# 手柄位置变更服务

## 服务内容

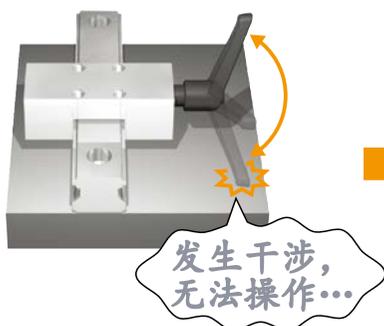
- 导轨库浪霸手动型 **[HK]** **[HKL]** 的手柄部颈长可以加长。最适用于为避免与滑台等接触而变更手柄操作部位置的场合。  
(位置变更用零件的材质：SUS304)
